改善箇所説明図

不具合の内容

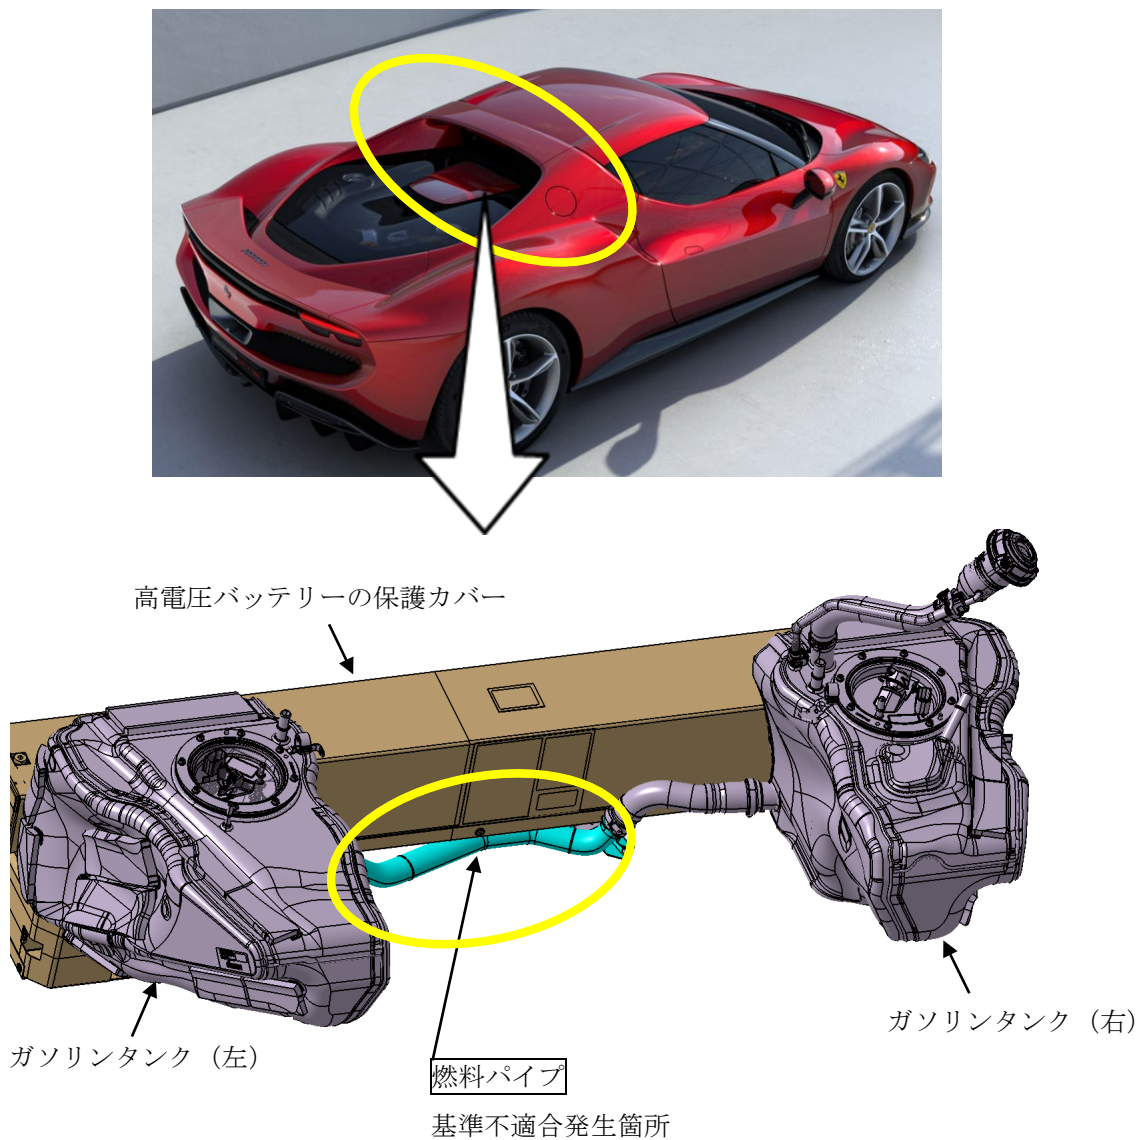
燃料装置において、設計時の耐食性能検討が不十分なため、左右のガソリントank間の燃料パイプ(アルミニウム製)と高電圧バッテリーの保護カバー(ステンレスを含むグラスファイバー製)の異なる金属が接触することにより腐食が発生し、燃料パイプから燃料が漏れるおそれがある。最悪の場合、火災に至る可能性がある。

全車両、燃料パイプを対策品に交換する。

識別：車台番号打刻の右側に黄色の識別ペイントを塗布する
